Complément au préavis municipal no 1081/2004

- L'aménagement d'un trottoir au chemin des Pâles.
- La construction d'un parking et la mise en place d'éléments modérateurs de trafic au chemin des Pâles.
- La modération du trafic et la limitation de la vitesse à 30 km/h sur les chemins des Pâles, de Mourat, de Crêt-de-Plan et sur l'avenue William.

Au Conseil communal de Lutry,

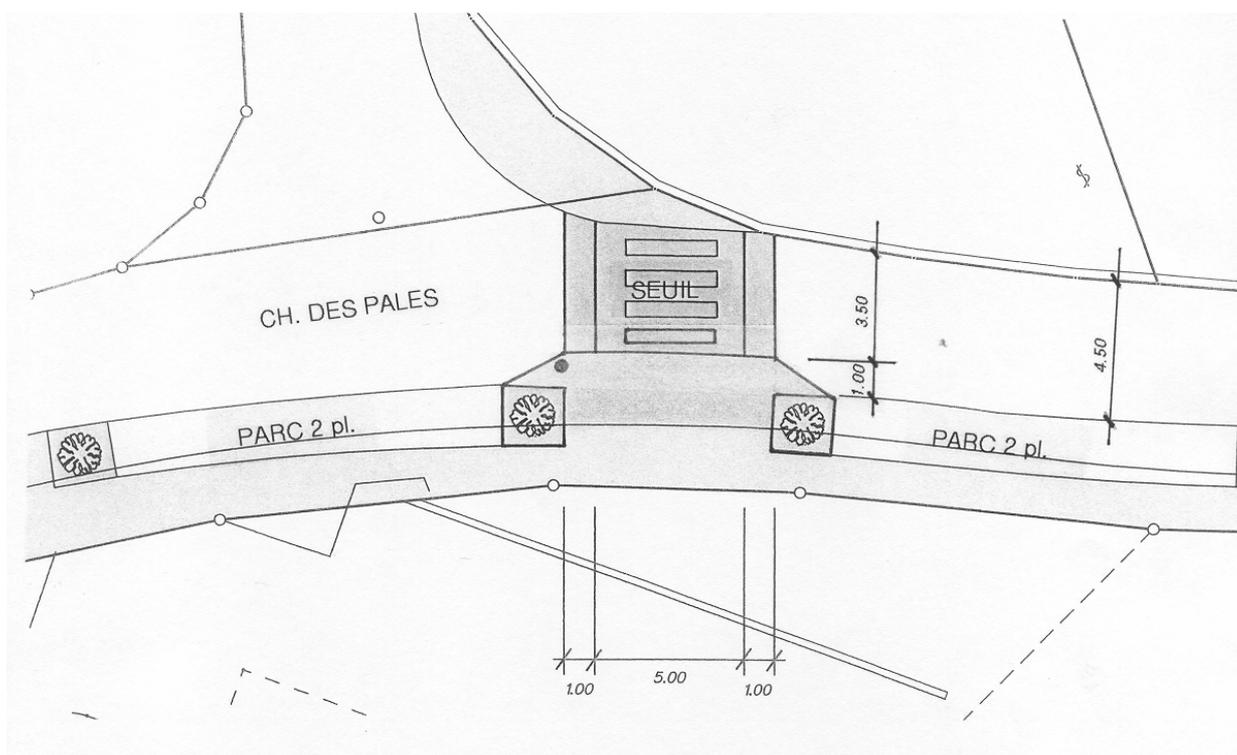
2.4. L'établissement d'un sens unique général permettrait de réaliser un parcage alterné pour modérer la vitesse des véhicules

Par contre, l'instauration d'un sens unique sur le tronçon reliant la route de la Conversion au collège présente les inconvénients suivants :

- Les bus scolaires qui déposent des élèves aux Pâles sont obligés de faire une boucle en passant par les Moulins et la route cantonale pour se rendre à Corsy, ce qui prolonge le parcours de 650 m pour chaque course.
- La suppression de la sortie du chemin des Pâles sur la RC 770 générera une circulation supplémentaire de 260 véhicules sur le tronçon inférieur du chemin des Pâles, ce qui portera le trafic journalier à 860 véhicules sur la partie la plus étroite.
- Détour imposé aux bordiers pour les départs en direction du Nord.
- Les deux roues seraient pénalisés par rapport à la situation actuelle.
- Difficulté d'exploitation du sens unique lié à la gestion des mouvements de circulation du petit parking en bordure de la route cantonale ainsi que des propriétés les plus à l'Est.

L'établissement d'un sens unique général permettrait de créer une zone de parcage alterné sur chaussée pour 19 véhicules au lieu des 10 prévues par le projet municipal. Il permettrait également de réduire le coût des travaux d'environ fr. 45'000.-- du fait qu'il n'est plus nécessaire de réduire la largeur du trottoir de 50 cm.

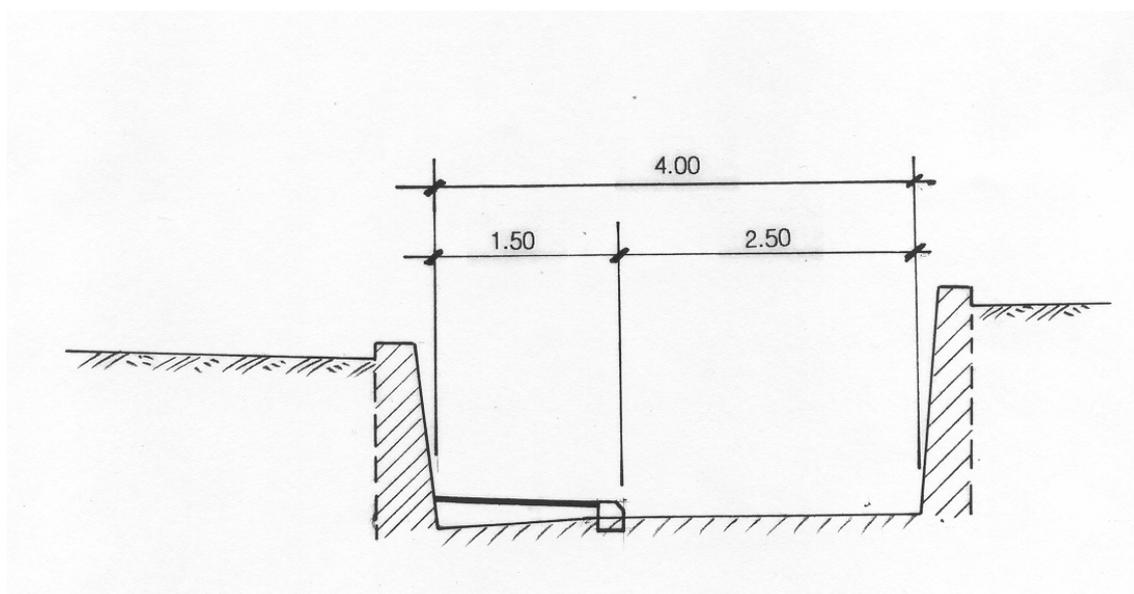
2.6. Il faudrait réaliser en priorité la zone 30 km/h avant de prendre d'autres mesures

La mise en place d'une zone 30 km/h dans le secteur des Pâles permet certes d'améliorer la sécurité du trafic automobile et piétonnier si la vitesse est respectée. Par contre, elle n'apporte pas de solution au problème du parcage des véhicules aux abords du collège comme relevé au chapitre 3 du préavis municipal ni à la sécurité des enfants sur le chemin de l'école notamment dans la partie inférieure du chemin des Pâles qui dispose d'une voirie très étroite entre d'importants murs de soutènement.

La modération du trafic et l'instauration d'une zone 30 km/h sont à considérer comme des mesures complémentaires permettant d'améliorer la sécurité dans le quartier.

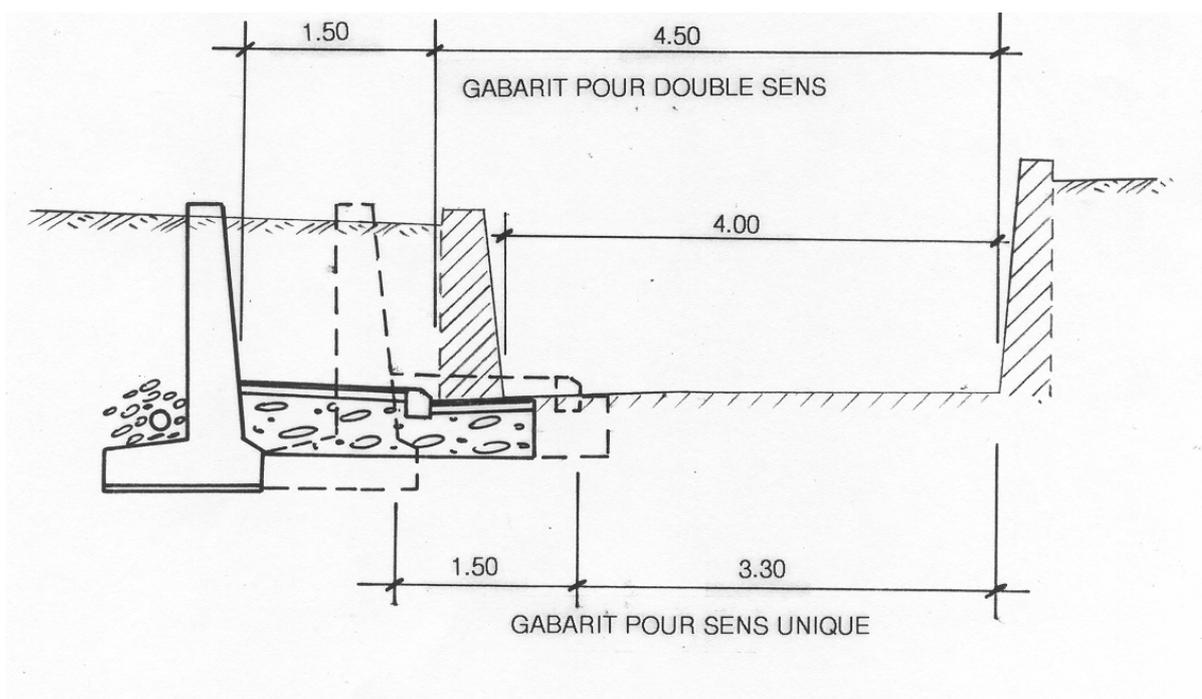
2.8. Quelle est la différence de coût entre une chaussée à un sens ou à deux sens de circulation ?

Selon les normes de l'Union suisse des Professionnels de la route (VSS), la largeur minimum d'une chaussée à sens unique avec trottoir est de **4.80 m** (trottoir 1.50 m, voie à 3.30 m) alors qu'elle est de **6.00 m** (trottoir 1.50 m, route 4.50 m) pour un double sens de circulation.

L'économie porte donc sur une largeur de route de 1.20 m.

L'examen du profil type ci-dessous montre que dans les deux cas de figure il est nécessaire de démolir le mur de soutènement et d'en reconstruire un nouveau.

L'économie pour la réalisation d'une route à sens unique de 3.30 m porte uniquement sur la diminution du volume de la fouille en pleine masse et sur l'évacuation des matériaux, ce qui représente un montant de **fr. 25'000.--** pour les 90 m' de chaussée restant à élargir, soit 5,7 % du coût total des travaux.
